Mission régionale d'autorité environnementale

Avis délibéré de la mission régionale d'autorité environnementale Hauts-de-France sur le projet de parc éolien de trois machines sur la commune de Villers-Plouich (59)

Étude d'impact de juillet 2026

n°MRAe 023186/GUNENV

Figure 1: Carte de présentation du projet (page 186 de l'étude d'impact)

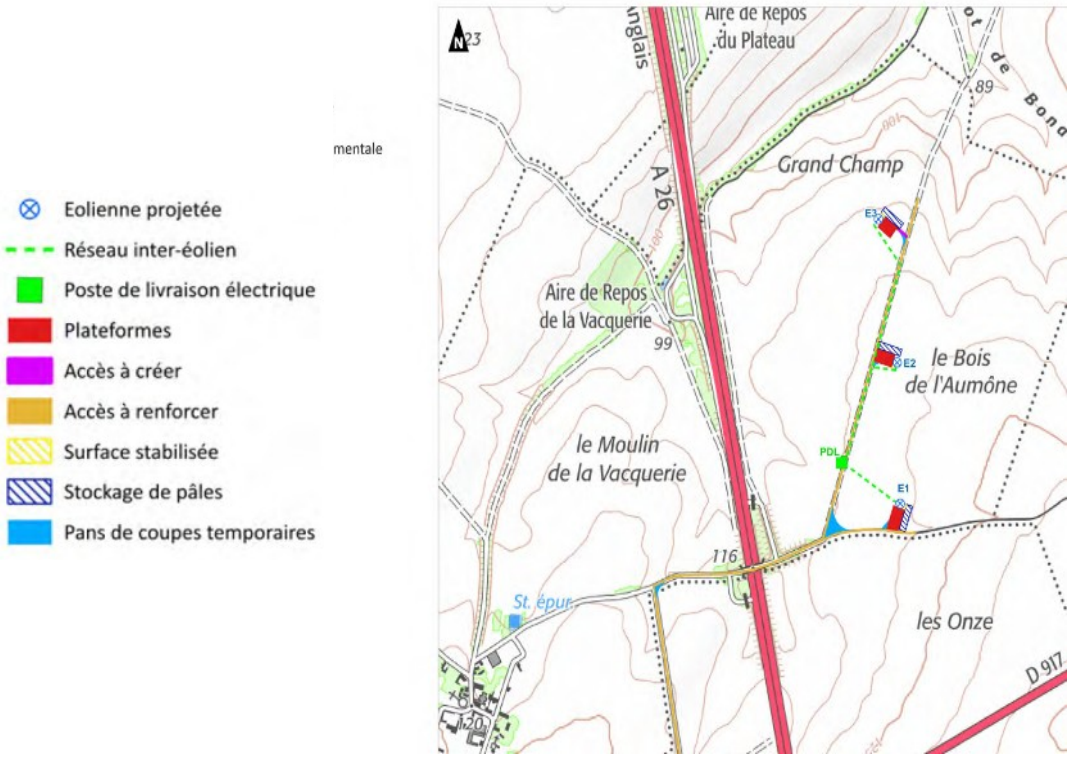
Les pales des éoliennes E1 et E3 se trouvent respectivement à environ 185 mètres d’arbres, et 125 mètres d’une haie. Afin de réduire les risques de collisions pour les chauves-souris, il est nécessaire de déplacer ces éoliennes à plus de 200 mètres des zones à enjeux. Par ailleurs, la garde au sol des trois éoliennes devrait être portée à 50 mètres afin de réduire le risque de collision.

Ainsi que cela est développé ci-après, la variante 4 qui a été retenue par le porteur de projet conserve des impacts négatifs sur la biodiversité (voir II.3.2). Les emplacements des éoliennes E1 et E3, sont susceptibles de générer un fort impact sur la biodiversité. Il est nécessaire de présenter des variantes supplémentaires de localisation de ces éoliennes.

Le dossier n'a pas prévu de point d'écoute vers l'éolienne E3, pourtant située à moins de 200 mètres d'une haie. Le point d'écoute le plus proche de l'éolienne E3 est le numéro 3 à 450 mètres.

- *de rehausser les niveaux d'enjeux attribués à la Pipistrelle de Nathusius et à la Noctule commune, et d'adapter les mesures d'évitement en conséquence ;*
- *d'implanter les éoliennes E1 et E3 à un minimum de 200 mètres en bout de pale des haies fonctionnelles et des arbres, comme le prévoit le guide Eurobats ;*
- *de porter à au moins 50 mètres la garde au sol de toutes les éoliennes.*
